**AVIS RELATIF À LA PROTECTION
CONTRE LES EVENTUELS EFFETS NOCIFS ET NUISANCES
PROVOQUÉS PAR LES RAYONNEMENTS NON IONISANTS
GÉNÉRÉS PAR DES ANTENNES ÉMETTRICES STATIONNAIRES**

Commune : CHIMAY - Exploitant : CITYMESH

Référence exploitant : HT04159_B

Rapport n° 1469 / 2025

Figure 1 : Vue en plan des lieux de séjour et des points de contrôle

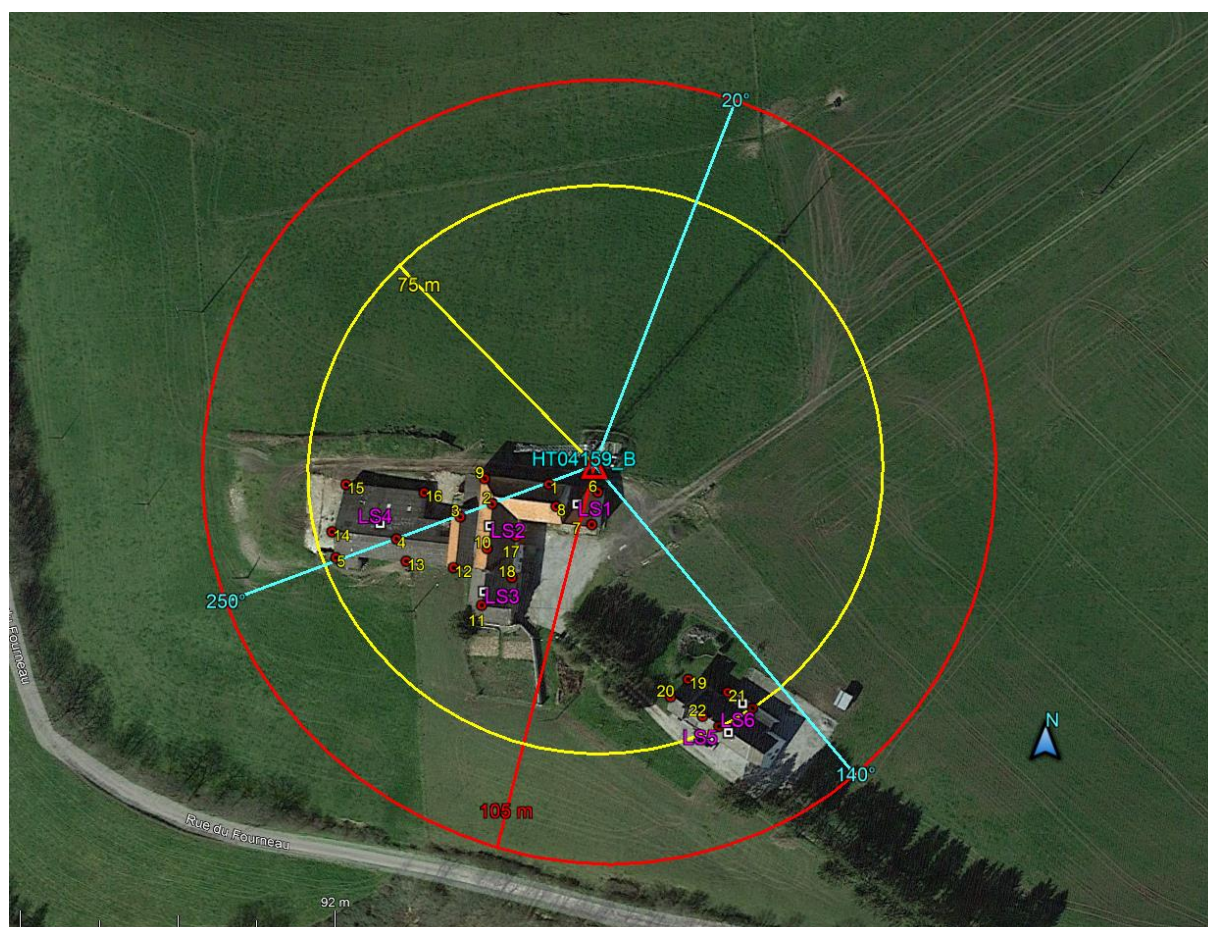
Les fréquences d'émission, la puissance rayonnée par chacune des antennes et leur gain permettent de déterminer le rayon de la zone à analyser. Tout dépassement de la limite par installation est exclu en dehors de cette zone. Le tableau 2 reprend les 35 LS² pour lesquels l'indice d'exposition est le plus élevé. Les différentes colonnes indiquent :

- le numéro du point de contrôle repris sur un des plans de la figure 1;
- le numéro du LS dans lequel se trouve le point de contrôle de la 1^{ère} colonne ;
- l'atténuation d'obstacle prise en compte pour le calcul de l'indice d'exposition dans le LS ;
- le résultat du calcul de l'indice d'exposition.

En ce qui concerne les antennes de l'installation mentionnées dans le tableau 1, la distance maximale à laquelle la limite pourrait être atteinte, à l'extérieur, est égale à 103,6 m. S'il n'y a pas de LS à une distance inférieure, les antennes respectent forcément la limite d'immission.

Dans le cas des LS situés à l'intérieur des bâtiments, une atténuation d'obstacle est prise en compte et il en résulte que la distance maximale à laquelle la limite pourrait être atteinte se réduit à 73,8 m.

Figure 2 : Vue en plan des installations d'antennes dans un rayon de 300 mètres autour de l'installation faisant l'objet de la demande d'avis

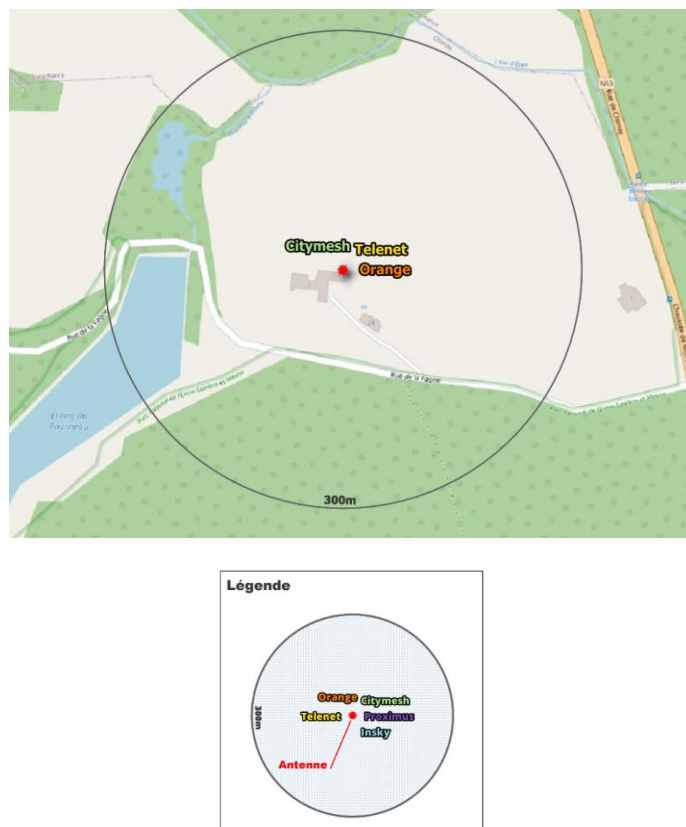
Le plan en projection verticale de la figure 2 indique la localisation des installations d'antennes émettrices stationnaires visées par le décret et situées dans un rayon de 300 mètres autour de l'installation référencée dans le paragraphe 2 et localisée au centre du cercle. Les données de localisation de ces antennes et les avis correspondant sont accessibles via le cadastre en ligne des antennes émettrices stationnaires⁸. Les installations prises en compte dans l'évaluation du respect de la limite cumulative sont les installations d'antennes émettrices déclarées en service par l'exploitant à la date du présent avis, à l'exception de l'installation référencée dans le paragraphe 2 et éventuellement d'autres installations ayant fait l'objet d'une demande d'avis à la même date et qui sont situées à l'intérieur de la zone de 300 mètres de rayon.

- il y a au plus 4 installations d'antennes émettrices stationnaires présentes dans la zone d'évaluation de 300 mètres de rayon représentée dans la figure 2, y inclus l'installation référencée dans le paragraphe 2 : la limite cumulative définie à l'article 4, §2 du décret est nécessairement respectée dans les lieux de séjour à l'intérieur de la zone d'évaluation de 300 mètres de rayon ;

- b) il y a exactement 5 installations d'antennes émettrices stationnaires présentes dans la zone d'évaluation de 300 mètres de rayon représentée dans la figure 2, y inclus l'installation référencée dans le paragraphe 2 et il existe, pour 3 ou 4 de ces installations, un avis attestant le respect de la limite abrogée de 3 V/m : la limite cumulative définie à l'article 4, §2 du décret est nécessairement respectée dans les lieux de séjour à l'intérieur de la zone d'évaluation de 300 mètres de rayon ;

- c) dans tous les autres cas, il a été vérifié que la limite cumulative définie à l'article 4, §2 du décret n'est pas dépassée dans les lieux de séjour sur base du nombre d'installations localisées dans la zone d'évaluation de 300 mètres de rayon représentée dans la figure 2, de leur localisation ainsi que des données inscrites dans la figure 1 et au paragraphe 4 du présent avis et dans les avis attestant le respect de la limite par installation ou de la limite abrogée de 3 V/m relatifs aux autres installations reprises dans la figure 2.

Compte tenu des considérations ci-dessus, il apparaît que l'intensité du rayonnement électromagnétique généré, dans les lieux de séjour situés dans un rayon de 300 mètres autour de l'installation référencée dans le paragraphe 2, par l'ensemble des antennes émettrices stationnaires de l'ensemble des exploitants du même site d'antennes émettrices stationnaires respecte la limite fixée à l'article 4, § 2 du décret.
